Förvaltaren renoverar

WC OCH DUSCH BYTER PLATS

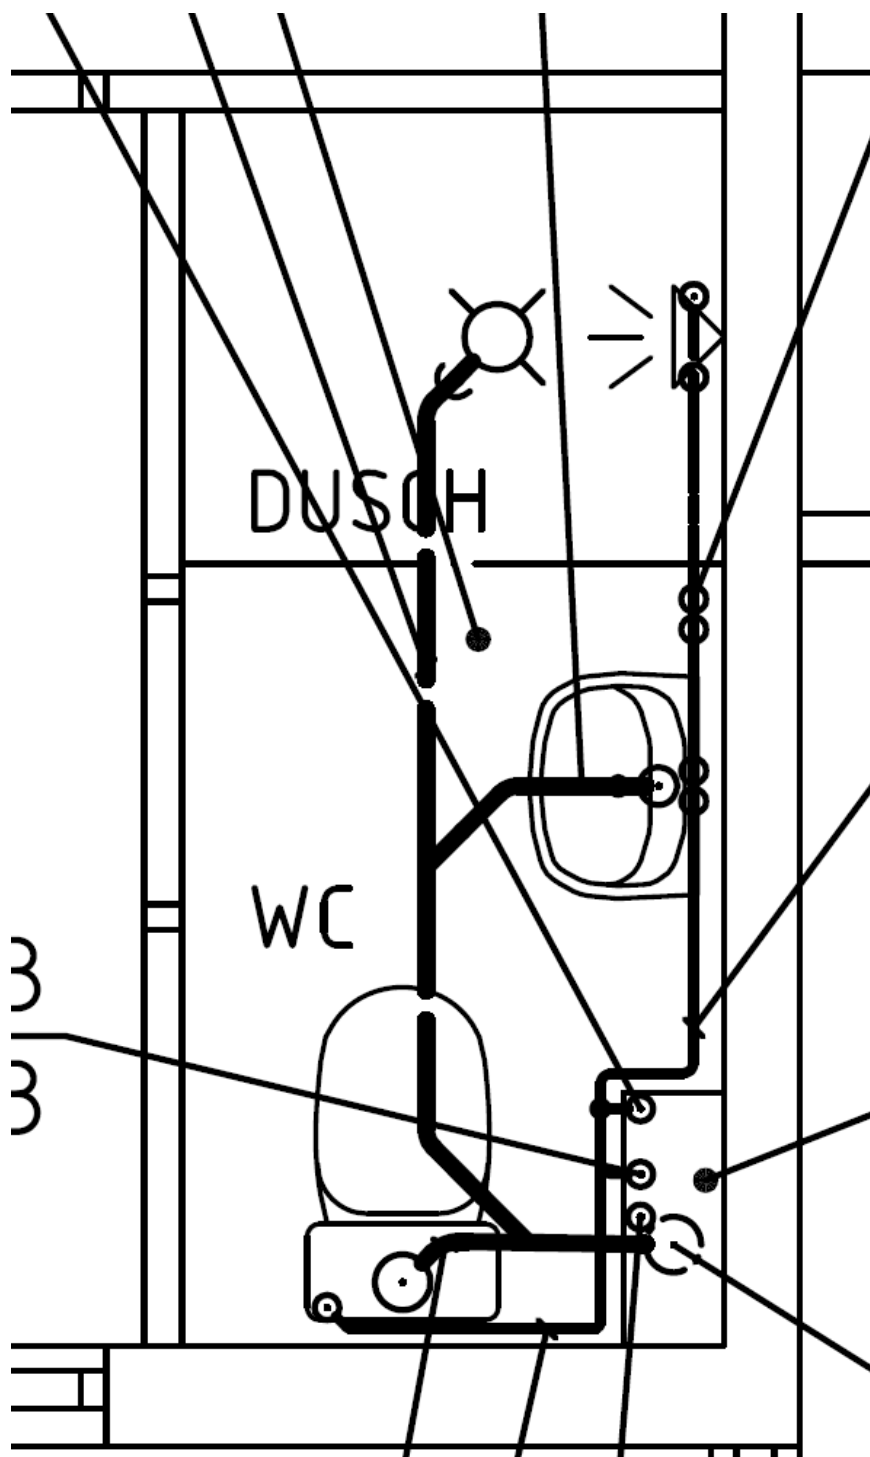
Vi vill informera dig om att vi behöver byta plats på toaletten och duschen på wc i din uthyrningsdel. Det kommer finnas både dusch och toalett efter ombyggnaden men på andra ställen i samma utrymme. Du kan se en skiss på baksidan av detta blad.

Enligt regelverket kan stammar inte ligga i direkt anslutning till våtzon 1, det vill säga duschplats. Det innebär att vi inte har något annat val än att byta plats på duschen och toaletten. Vi måste följa gällande regler när vi bygger om.

En annan nyhet är att du kommer få en handdukstork nu när vi gör om.
